# **HENVENDELSER MODTAGET I HØRINGSPERIODEN**

## **FORSLAG TIL TILLÆG 1 TIL LOKALPLAN 489 NUUKS PLADS**

Offentlig høringsperiode fra den 7. december 2020 til den 8. februar 2021.

Illustration: Orange markering viser felt der er 1,6 meter højt og trukket 3 meter tilbage fra facader.

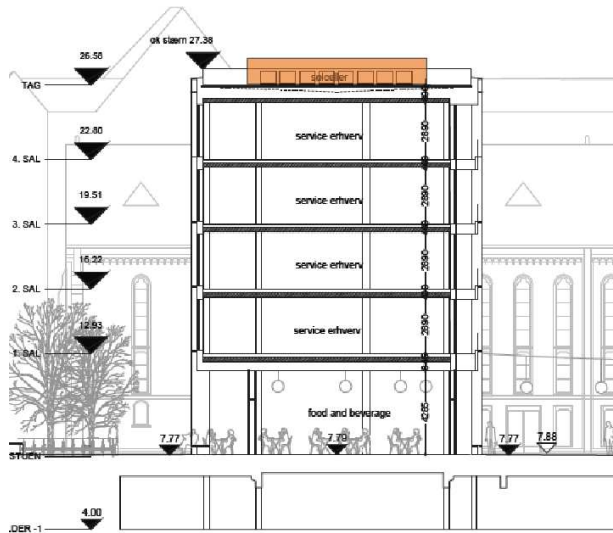
Bygherre ønsker at der i lokalplanen gives mulighed for, at der kan placeres tekniske installationer med en maksimal højde på 1,6 meter inkl. afskærmning, på et område placeret 3 meter inde på taget målt fra facader.

Illustration: Hvidt felt angiver placering af køleanlægget i plan, med min. 3 meters afstand til alle facader.

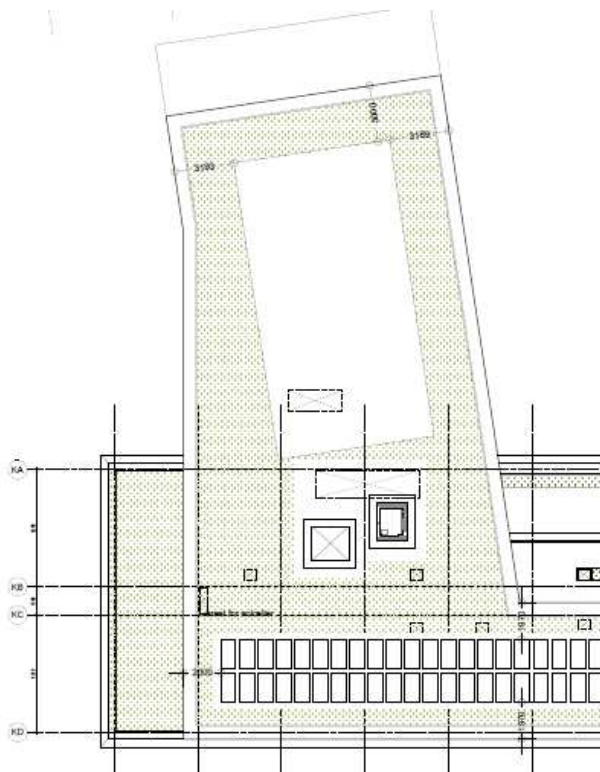
Tekniske anlæg dimensioneres, placeres og afskærmes, således at krav i Vejledning fra Miljøstyrelsen, "Ekstern støj fra virksomheder" nr. 5/1984 er opfyldt, såvel på omkringliggende eksisterende boligfacader, nye boligfacader som på udendørs opholdsarealer.

Illustration: gul facade = facade f, og lys grøn facade = facade h. Orange pil markerer område for port/døre til cykelrum. Blå pil markerer område for mulig port/dør til bagvedliggende cykeltrampe/rampe.

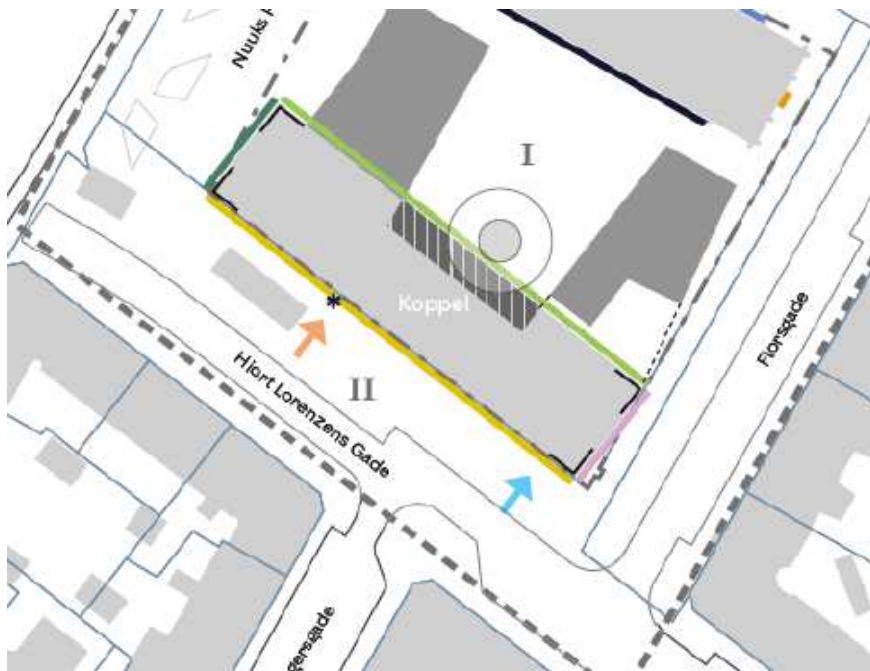
Sætningen udvides: Der kan derudover i stueetagen langs facade f og h indsættes portlåger til varelevering, affald og bagvedliggende cykeltrampe/rampe.

Illustration: mod byrummet er stueetagen dobbelthøj. Facadens åbenhed for stueetagen, strækker sig således over stue og mezzanin-etage.

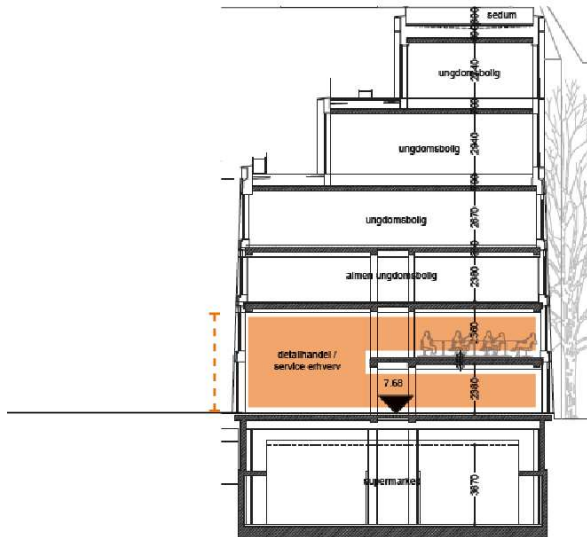
Bygherre ønsker at der i lokalplanen gives mulighed for en større åbenhed i stueetagens facade mod det nye byrum, og samtidig understøtte lokalplanens anvisning om transparente og inviterende stueetager. Samtidig vil det afspejle at rummet bagved facaden er dobbelthøjt jf. illustration nedenunder.

Bygherre ønsker at der gives mulighed for åbninger i modulets fulde bredde i stueetage og på 1.sal, på i alt 13,5 m, hver etage for sig.

Illustration: t.h. model a) med glasbredde 900 mm, t.v. model b) med glasbredde 950 mm.

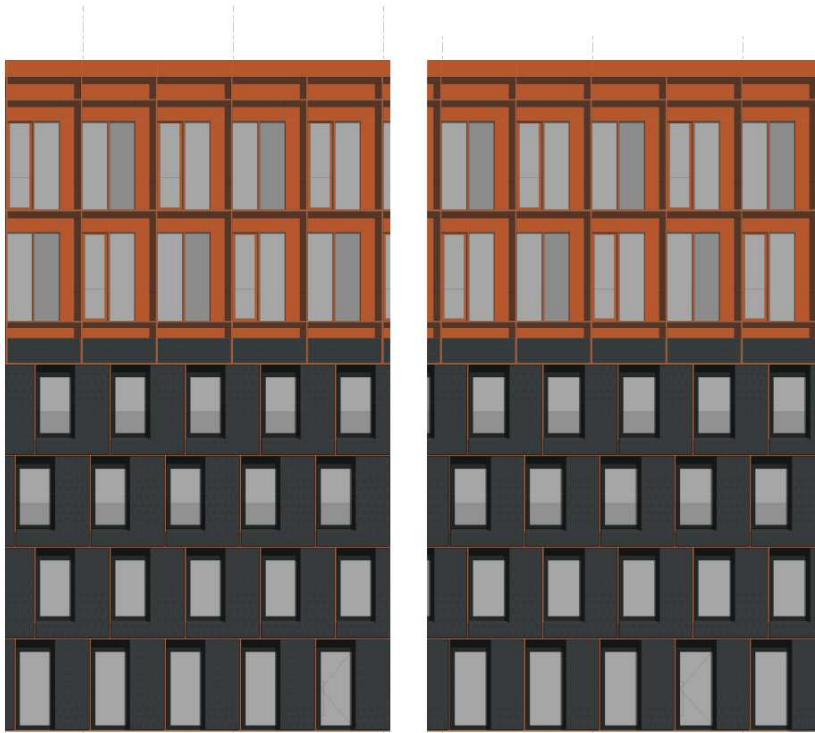
Model B, hvor glasarealets bredde er 950 mm og vindueshullet er 1210 mm, kan forudsættes at 'relevant gulvareal' er opholdsareal *inklusive* gangareal.

Bygherre ønsker, at der i lokalplanen gives mulighed for at der kan arbejdes med begge modeller.

Illustration: t.h.: Sideindgang til supermarkedet, 2 moduler = 4,5m. t.v.: Placering af sideindgang.

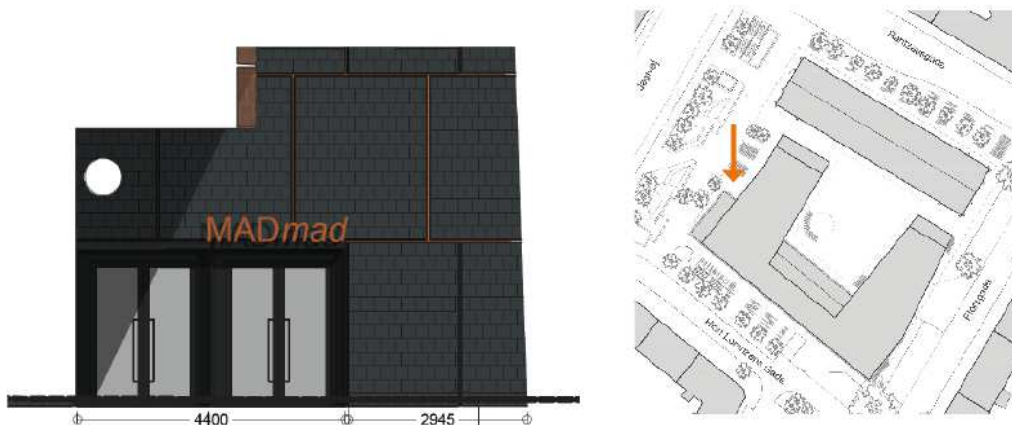
Bygherre ønsker, at min. bredde (4 m) ændres for sideindgang til supermarked så det går op med modulmålet på 2x2,25m = maks. 4,5 meter, eller blot defineret ved 2 moduler.

Illustration: Røde linjer = løbende meter facadelængde i regnestykke, dvs. eksklusive portåbninger og begrønnede gavle. Blå linjer = løbende glasmeter.

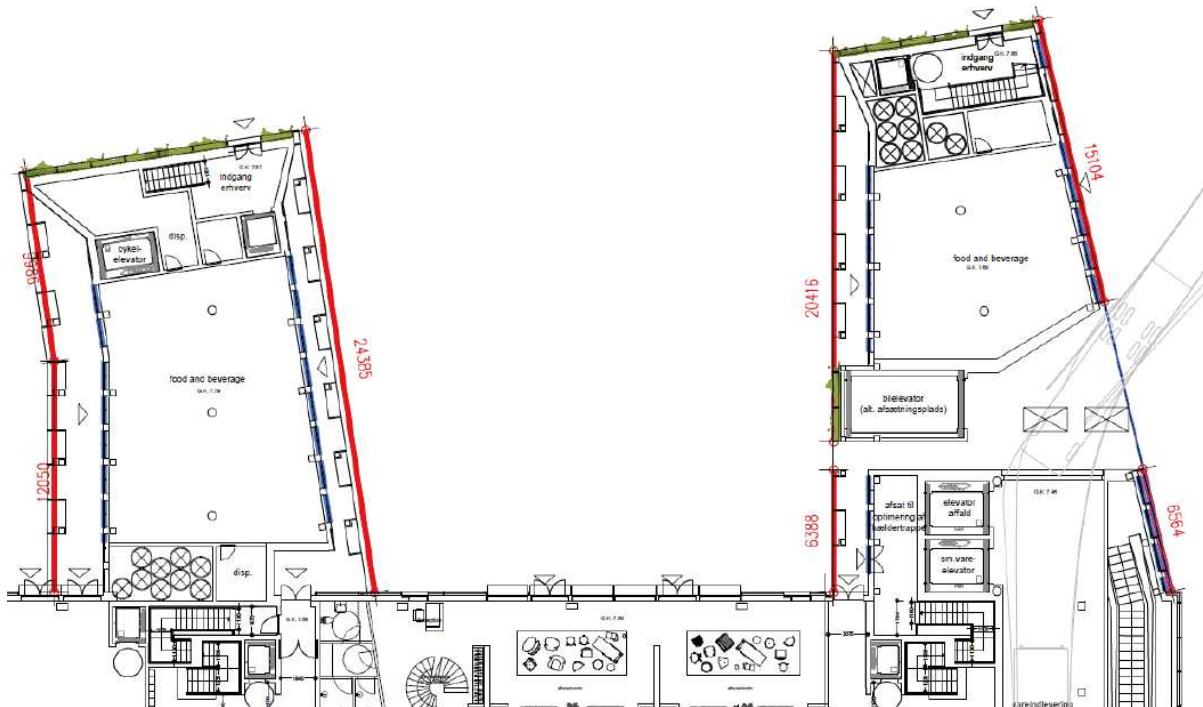
Da procentsatsen blev sat i lokalplanen, var vi ikke opmærksom på at udregningen udregnes pr. løbende meter for hele facadestykket. Det betyder ved opmåling at den reelle grad af transparens pr. løbende meter er 50%. Dette var en ren beregningsfejl, og repræsenterer ikke en ændring af projektets transparens i stueetagen.

Bygherre ønsker at procentsatsen ændres til 50%.

Illustration: Markeret med gult, facadestrækning mod Metropladsen der rykkes 38 cm mod vest.

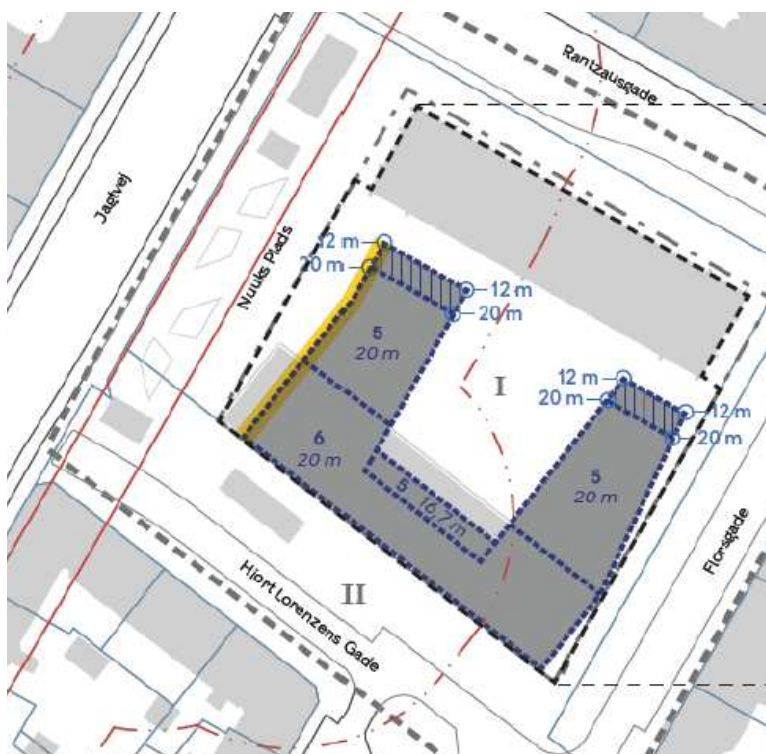
I den videre projektering og detaljering af projektet, er det erfaret, at bærelinjen i det eksisterende Koppels Magasin ligger længere fremme mod Metropladsen end først antaget. Det er derfor nødvendigt at rykke facadelinjen mod vest med 38 cm for at sikre tilstrækkelig plads til isolering i facaden.

Til orientering, gøres husdybden i Metrofløjen ikke dybere, men parallelforskydes.

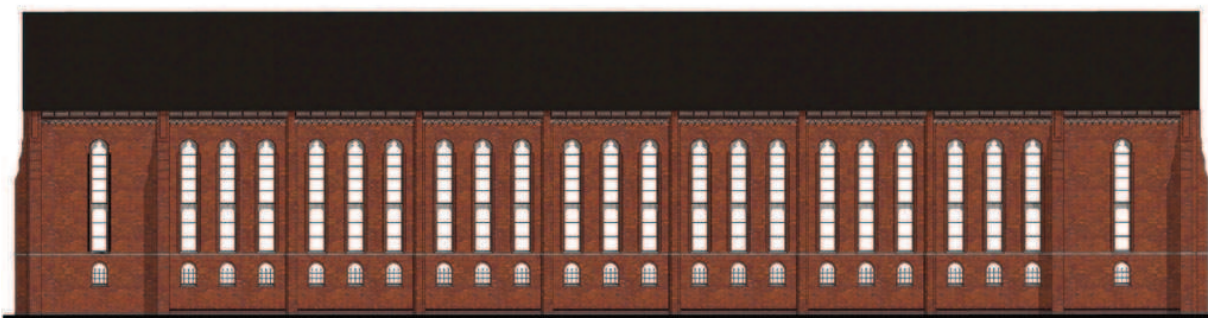
De nye dørhuller i stueetagen mener vi derfor skal udformes, så de bidrager til at bygningen som helhed opnår en ny, balanceret helhed mod fokus på at signalere "velkommen indenfor".

## Landsarkivets facade mod Rantzausgade

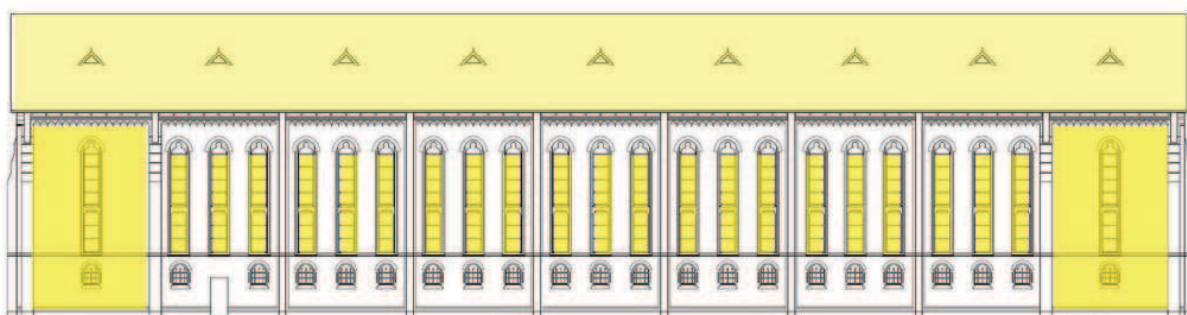
Vi er derfor uenige med Københavns Kommune og dem, der mener, at bygningens tunge base og afvisende facade med de tilgittere "borggittervinduer" er væsentlige at bevare eller endog slet ikke må ændres! Lige store åbninger mod begge sider – både mod syd mod solen og mod nord, hvor mange går forbi – er til gengæld afgørende vigtigt, når så stort og så karakterfuldt et hus bliver åbnet op for kvarteret beboere.
